Mission régionale d'autorité environnementale

**Avis délibéré
sur le projet immobilier du Boulevard Gallieni à
Villeneuve-la-Garenne (92)**

N° APJIF-2023-043
en date du 09/08/2023

Niveaux sonores sur la zone de projet (détourage noir) selon le site de Bruitparif et sur une moyenne d'une journée (diurne)

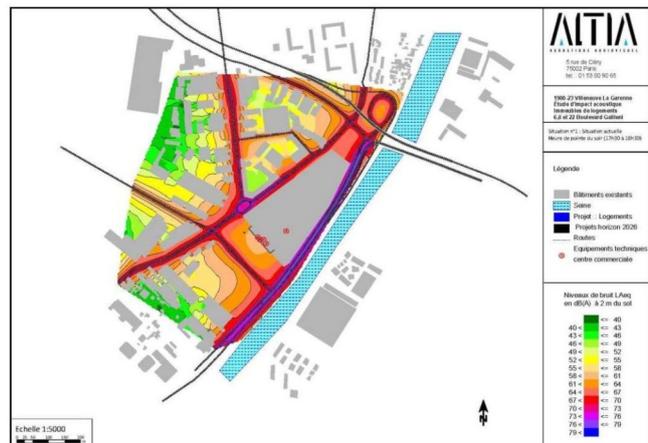
L'Autorité environnementale note qu'une nouvelle étude acoustique a été effectuée le 28/03/2023. Elle se base sur des comptages routiers en HPM et HPS transmis au bureau d'étude par le maître d'ouvrage. L'étude d'impact présente des cartes de la situation actuelle en HPM et HPS ayant servi de bases à la modélisation. L'Autorité environnementale constate que la note méthodologique relative à cette étude acoustique n'est pas jointe, que par ailleurs celle-ci présente des différences significatives avec la carte de bruit de Bruitparif au

niveau de la zone de projet. La carte issue de l'étude d'impact apparaît donc comme minorant le niveau sonore puisqu'elle présente tant en HPM qu'en HPS des niveaux inférieurs aux niveaux moyens constatés pour une journée par Bruitparif.

Ces deux cartes montrent que Bruitparif évalue à un niveau élevé l'ambiance sonore moyenne sur une journée alors que l'étude d'impact présente aux heures les plus bruyantes des cartes qui minorent très sensiblement l'importance du bruit, alors qu'en HPM et HPS, les niveaux sonores constatés devraient être plus élevés que ceux constatés sur les cartes de Bruitparif.

Pour l'Autorité environnementale, l'absence de note méthodologique sur les hypothèses prises en compte et les cartes produites pour traduire la situation actuelle font peser un doute sérieux sur les résultats de la modélisation présentée dans l'étude d'impact.

(7) L'Autorité environnementale recommande de reprendre l'étude acoustique en précisant la méthode, en réalisant une campagne de mesure sur des durées significatives, et de présenter les éléments à l'appui d'une nouvelle modélisation de l'ambiance sonore une fois le projet réalisé.

Figure 3: modélisation de l'ambiance sonore avec le projet réalisée par le maître d'ouvrage (et contestée par la MRAe). Elle montre que le bruit en façade sur la tour totémique dépasse considérablement les valeurs retenues par l'OMS pour considérer les impacts sur la santé des pollutions sonores

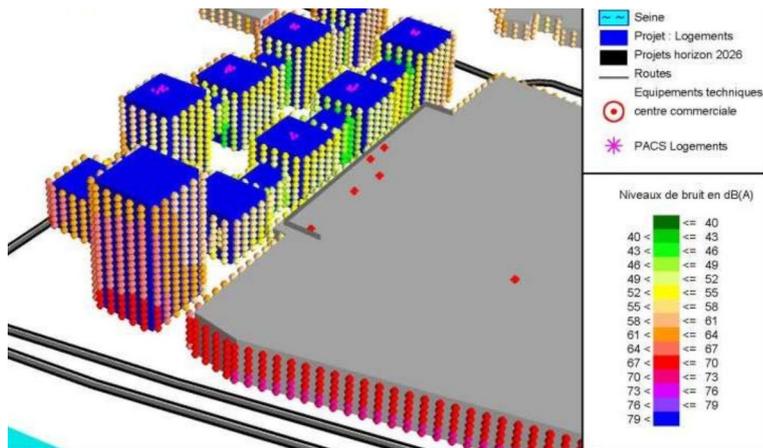
Dans tous les cas, les cartes relatives à l'ambiance sonore témoignent de l'intensité des bruits au niveau de la tour de 18 étages. Or, comme le rappelait l'Autorité environnementale dans son avis du 09/02/2023, le changement climatique va conduire à renforcer encore la nécessité de prendre en compte un fonctionnement des logements fenêtres ouvertes particulièrement durant la saison chaude. Selon la simulation présentée par le maître d'ouvrage et contestée par l'Autorité environnementale, les niveaux sonores en façade de la tour partie ouest sont très élevés et seule la façade arrière respecterait les valeurs de l'OMS au-delà desquelles la pollution sonore a un impact significatif sur la santé (53 dB(A) Lden).

Pour l'Autorité environnementale, l'ambiance sonore dégradée du site à l'état projeté justifie que soient envisagées des mesures d'évitement et de réduction très significatives, qui sont, en l'état du dossier, absentes des engagements du maître d'ouvrage. En effet, les mesures de réduction de l'impact présentées sur les façades les plus exposées de la tour de 18 étages (soit une atténuation à 37 db) ne s'avèrent pas suffisamment protectrices puisque la largeur de la tour est d'environ 18 mètres sur la façade du quai du Moulin de Cage et de 20,5

mètres de longueur, ce qui ne permet pas la réalisation de logements traversants. Par conséquent, une part significative des logements sera exposée à des nuisances importantes .

Compte tenu de ces éléments, l'Autorité environnementale considère que le maître d'ouvrage n'a toujours pas apporté de réponse suffisante aux recommandations formulées dans son avis du 9 février 2023.

(8) L'Autorité environnementale recommande une nouvelle fois de :

- prendre en compte les lignes directrices de l'OMS pour apprécier les nuisances sonores ;
- proposer des mesures adaptées pour éviter et réduire les impacts pour les habitants et usagers ;
- préciser les niveaux ambiants attendus dans les espaces extérieurs et dans les logements lorsque les températures et les effets du changement climatique conduisent à ouvrir les fenêtres.

(9) L'Autorité environnementale recommande de revoir le projet pour présenter dans la partie sud-est (partie la plus exposée aux nuisances phoniques) une programmation autre que résidentielle ou d'accueil de publics sensibles de façon à éviter l'exposition d'une population importante à des nuisances sonores manifestement excessives.

Figure 4: carte d'Airparif (données 2022) pour le dioxyde d'azote avec détourage en noir par la MRAe de la zone de projet. La carte montre un niveau moyen supérieur à 20 µg/m³ soit le double de la valeur retenue par l'OMS à partir de laquelle la santé humaine est affectée.

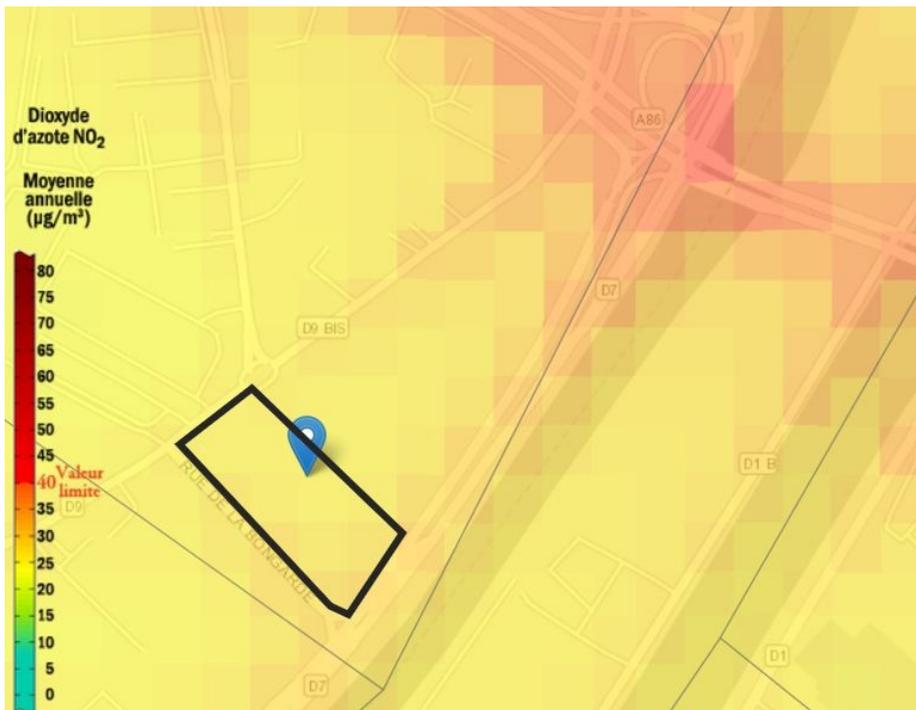
L'analyse des incidences du projet sur la qualité de l'air extérieur figure p.331/421 de l'étude d'impact. Elle présente les résultats d'une modélisation à l'horizon 2026 qui conduit à un bilan relativement favorable : (-32,1 % pour le Nox, -13 % pour les PM10, -19,8 % pour les PM2,5, -46,7 % pour les particules à l'échappement, -29,4 % pour le CO, +9,8 % pour le SO2, -34,8 % pour les COVNM, -56,1 % pour le Benzène, -23,9 % pour le NO2, -5,4 % pour le BaP, +6,9 % pour l'arsenic et +13,8 % pour le nickel).

Ces résultats affichent donc des réductions d'émissions importantes sur une durée limitée, alors qu'à échelle du territoire de l'EPT Boucle Nord de Seine, les émissions de Nox par exemple ont baissé de 51 % entre 2005 et 2019 (pour une nouvelle baisse de 32,1 % entre 2023 et 2026 selon la modélisation), celles des PM2,5 ont baissé de 41 % en 14 ans (pour une nouvelle baisse annoncée de 19,8 % en trois ans), celles des COVNM de 46 % en 14 ans (pour une baisse de 34,8 % en trois ans).

La nouvelle étude présente l'ensemble des éléments qui influent sur la qualité de l'air. L'Autorité environnementale estime que les hypothèses sont fondées sur une méthode insuffisamment rigoureuse (par exemple, mesure de l'air partiellement durant la période estivale ce qui altère la moyenne du niveau de chaque pol-

luant) et insuffisamment corrélée à la situation actuelle (report du renforcement par la métropole du Grand Paris de la zone faible émission mobilité, évolution lente des changements de motorisation, réemploi de la voirie individuelle après des changements de pratiques durant la phase du Covid, etc.).

(11) L'Autorité environnementale recommande de reprendre l'analyse de la pollution de l'air et de ses projections à 2026 selon une méthode plus rigoureuse et sur la base d'hypothèses plausibles.

Figure 5: photo aérienne montrant la présence de péniches de transport de marchandises stationnées au niveau du projet (source géoportail)

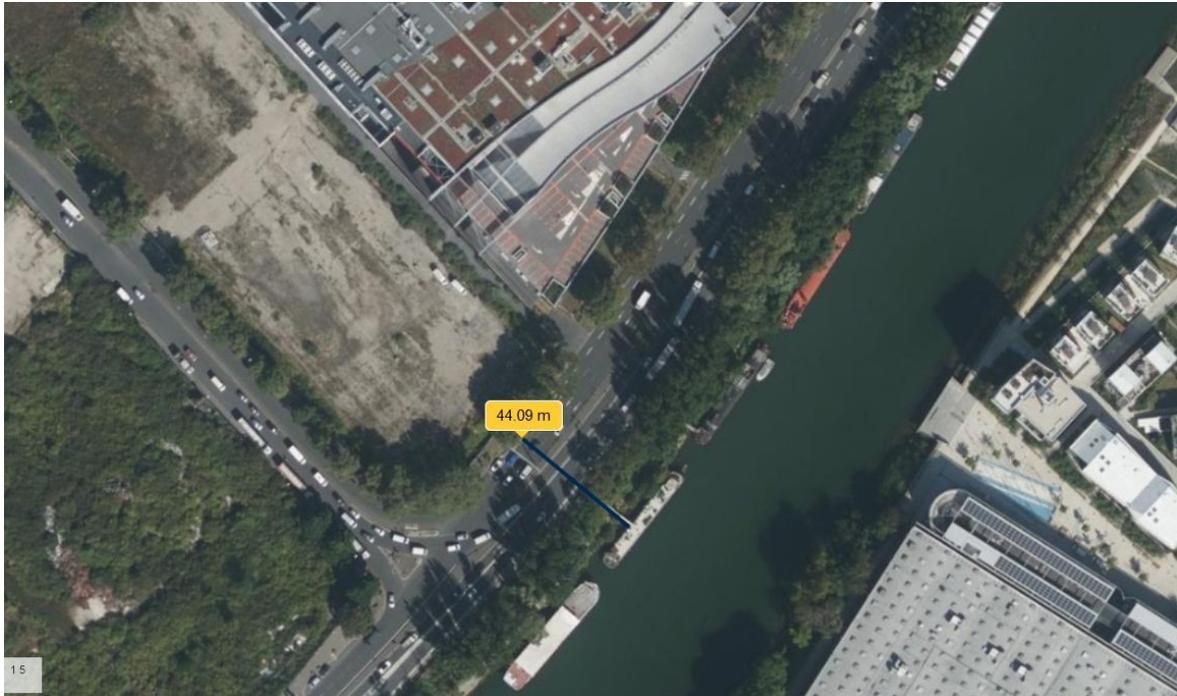
Dans son avis précédent, l'Autorité environnementale recommandait à nouveau d'étudier la possibilité d'une évacuation des déchets par voie fluviale. L'étude d'impact y répond (p.413/421) « Au regard de leur configu-

ration actuelle, les quais de Seine situés au droit du projet ne sont pas aménagés pour recevoir des péniches de transport de marchandises. Cette solution nécessite donc, au préalable, la mise en place d'un quai en structure béton adapté à l'accueil des péniches de transport ». Or, comme la photo infra en témoigne, des péniches sont déjà stationnées à moins de 45 m du site du projet et par ailleurs, il n'est pas démontré l'impossibilité de réaliser un appontement provisoire pour la durée du chantier. Il est rappelé que le chantier prévoit 35 815 m³ de déblais soit l'équivalent de 1 790 camions.

(13) L'Autorité environnementale recommande de reconsidérer le choix de ne pas recourir au transport fluvial pour le retrait des déchets et pour l'approvisionnement du chantier.
